Notat

Endringsforslag til Teknisk regelverk - forebygging av solslyng - nytt krav gjeldene endring av befestigelsestype i og ved kurver

Gjøvikbanen 2018
Km 63,1
Fastclip til PR/e

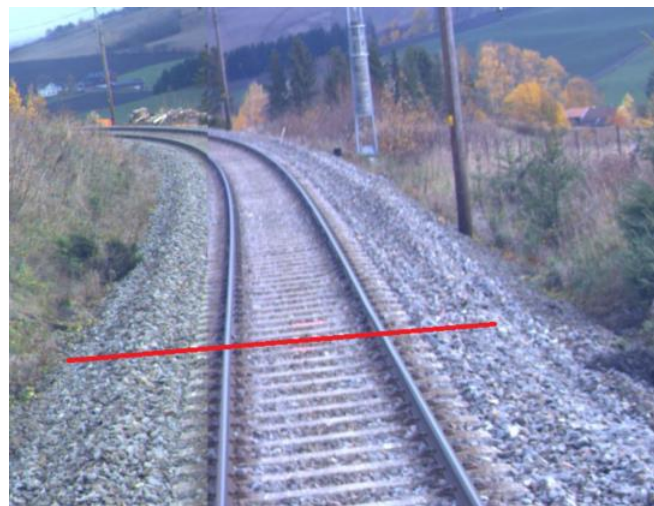
Det er ved gjennomgang av solslyngstilfeller i Område Øst i 2018, samt i Område Vest, oppdaget at det flere steder har oppstått solslyng i overgangen mellom to ulike befestigelsestyper. Dette om overgangen ligger rett før eller i en kurve.

Område Øst foreslår derfor at det tilføres et nytt krav i Teknisk regelverk som sier at en overgang mellom to ulike typer skinnebefestigelsr ikke skal skje i eller rett før en kurve. En minste tillatte avstand fra overgangen til nærmeste OB bør også defineres.

Gjøvikbanen 2018
Km 61,4
Fastclip til Heyback
(tresviller!)

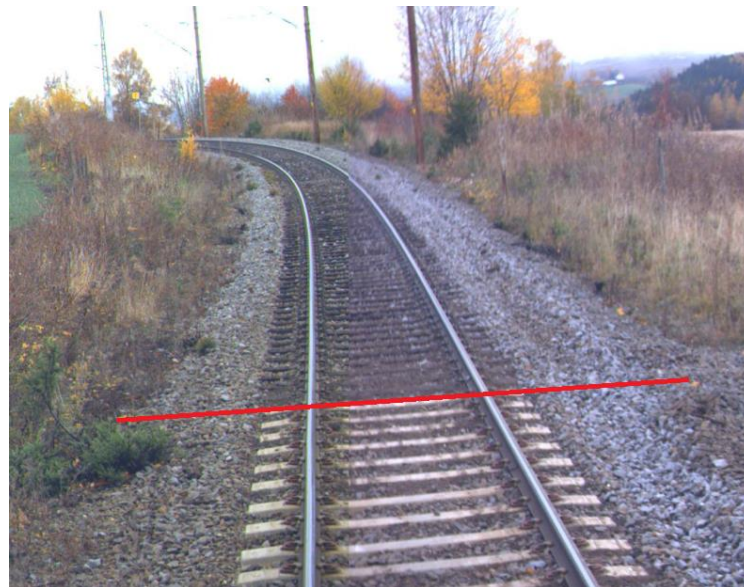
Gjøvikbanen 2018
Km 65,6
Fastclip til PR/e

Kongsvingerbanen 2018
Km 121,7
Fastclip til PR/e

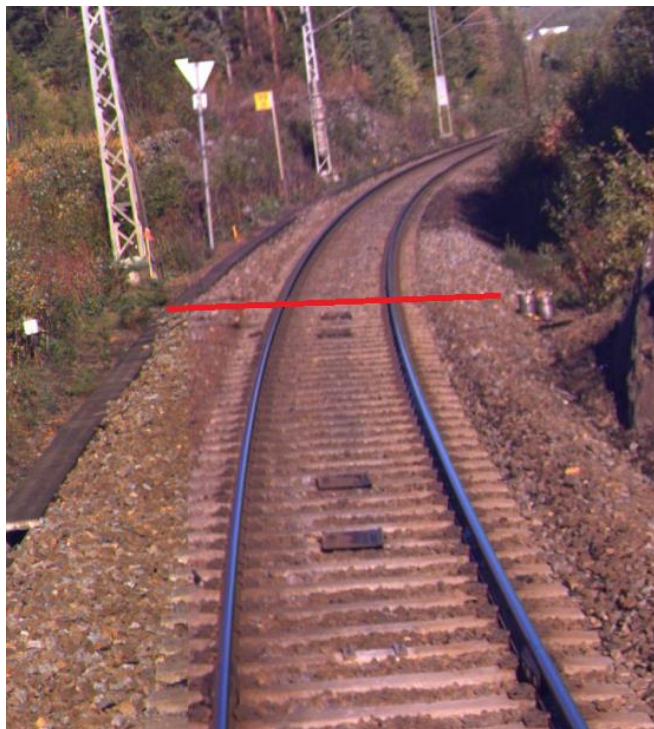
Gjøvikbanen 2018
Km 101,67
Fastclip til PR/e
